TROUVE L'ERREUR • N° 10

Coupe d'une poutre fortement armée. Un seul détail cloche. Réponds en commentaire avant de glisser.

COUPE

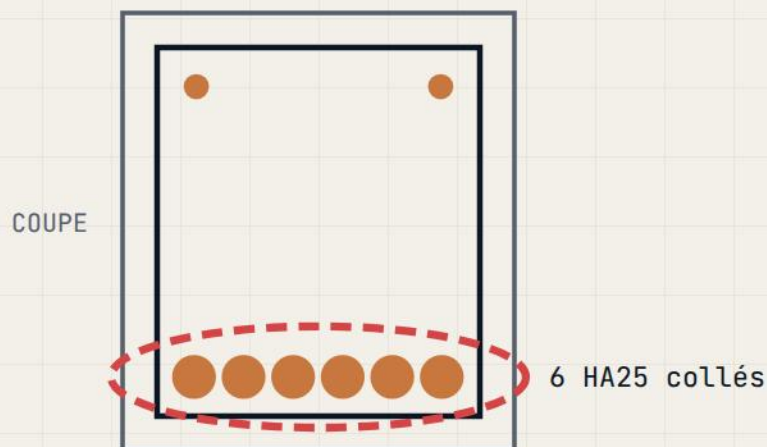
Les barres sont trop serrées.

Six HA25 collées : le béton ne passe pas, il restera des vides.

Entre deux barres, il faut au moins **le diamètre de la barre**, et assez d'espace pour le plus gros granulat. Sinon : nids de cailloux et acier mal enrobé.

Deux lits, bien espacés.

Même section d'acier, mais le béton peut enrober chaque barre.
